改善箇所説明図

基準不具合発生箇所

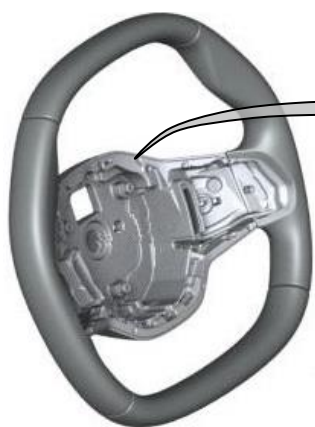
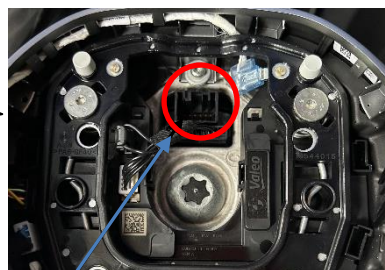
ステアリングホイール内ケーブル締結部

注) は、点検を実施して、必要に応じてワッシャーを追加する部位を示す。

ステアリングホイール内にあるケーブル締結部のボルト穴の掘削深度が不適切であったため、ボルトが締め付けられた状態でケーブルが正しく圧着できていないものがある。そのため、接触不良となり、ハンズオフ警告や緊急停止が正しく作動しないおそれがある。

全車両、ステアリングホイール内にあるケーブルのボルト締結部を点検し、必要に応じてワッシャーを取り付けて再組付けを行う。

識別：作業完了車は、左フロントドアロアヒンジ取り付けボルト（下側）の頭に白ペンを塗布する。
